**RAPPORT D'ENQUETE
PUBLIQUE RELATIF au
PROJET de REVISION du
ZONAGE d'ASSAINISSEMENT
de la COMMUNE DE SEPTEUIL
(78790)**

**Rapport d'enquête, avis et
conclusions du commissaire
enquêteur**

**Enquête publique du vendredi 22 avril 2022
au lundi 23 mai 2022 inclus**

**Commissaire enquêteur : RICHARD LE COMPAGNON
Juillet 2022**

Figure 1 : Extrait de la carte de zonage des eaux usées. Dossier d'enquête publique du zonage d'assainissement de Septeuil, 19/04/2022. (contour violet : délimitation des zones destinées à être raccordées au réseau d'assainissement collectif)

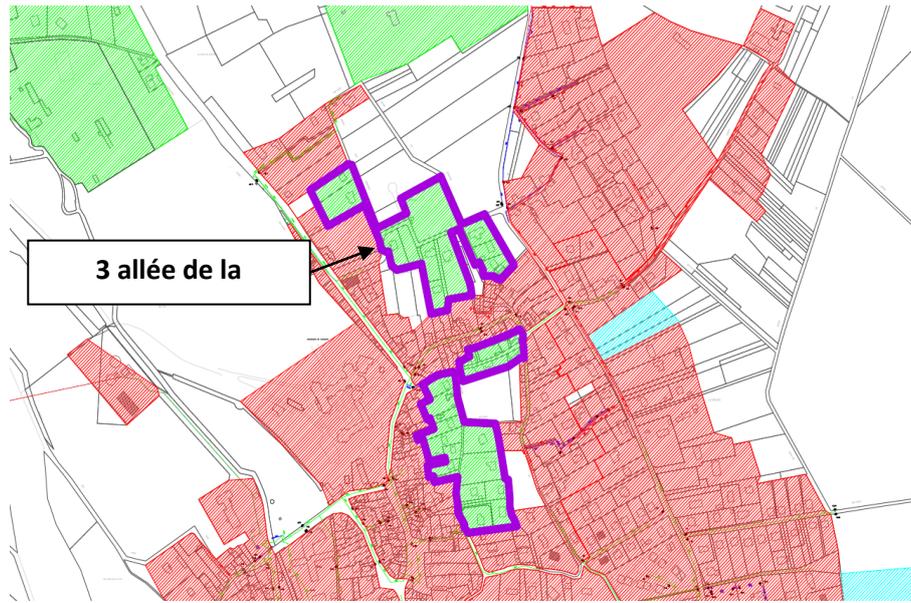
CO01 : Raccordement du 3 allée de la Coussaye :

Le raccordement au réseau d'assainissement collectif du 3 allée de la Coussaye est prévu dans le zonage d'assainissement revu après évaluation environnementale en 2021-2022 :

Zone humide à protéger au titre de l'article L.151-23 du Code de l'urbanisme

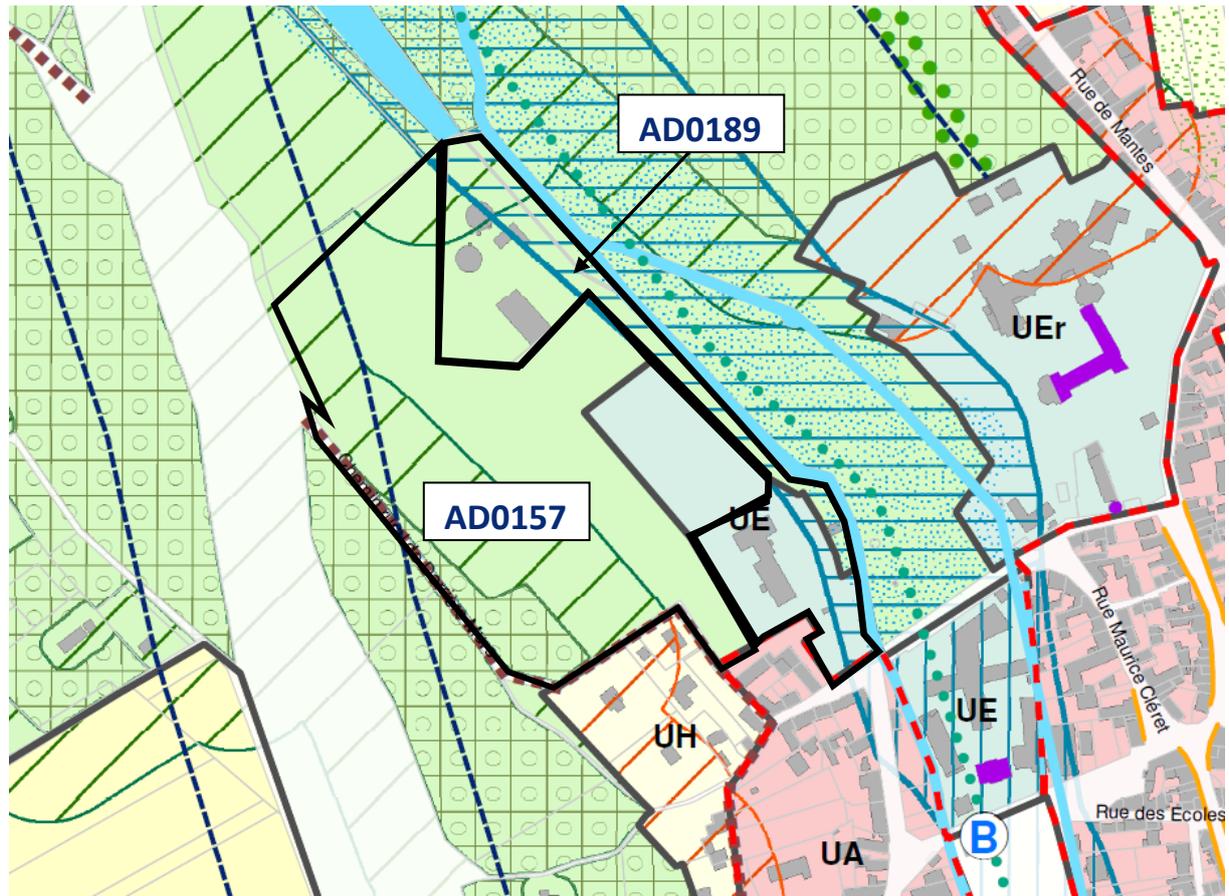
- Zone humide – parcelles AD0157 et AD0189 :

Pour valider le projet de construction d'une salle polyvalente sur ce site, il conviendra au préalable de s'assurer de leur caractère non humide. Si le site s'avère être une zone humide, le projet de salle polyvalente ne pourra être implanté sur ces parcelles.

Le SDA ne prévoit pas de travaux sur ces parcelles. Si le projet de salle polyvalente est maintenu, le site d'implantation sera, dans tous les cas, raccordé au réseau d'assainissement collectif.

Figure 5 : Extrait de la carte de zonage du PLU de Septeuil approuvé en février 2022 secteur du Château

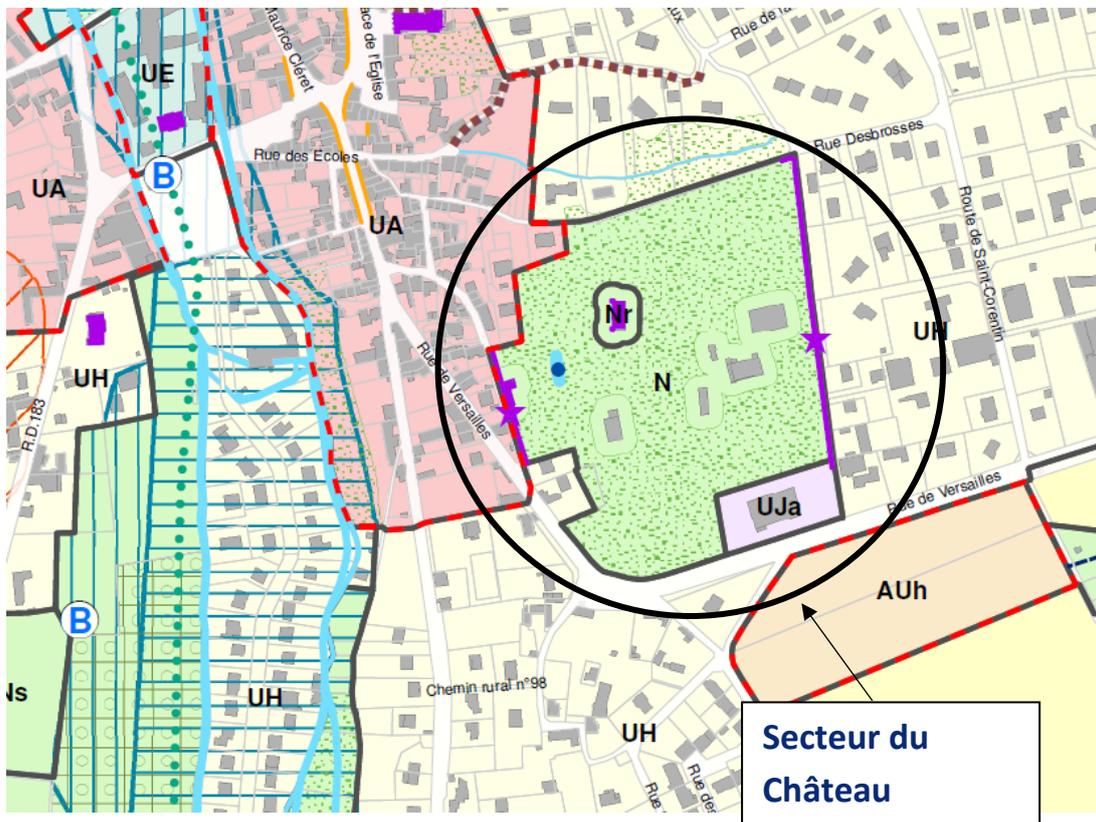
- Artificialisation le secteur du Château :

Comme mentionné précédemment, le projet de construction de logements au secteur du Château n'est plus d'actualité. Le secteur est désormais classé en zone N dans le zonage du PLU.
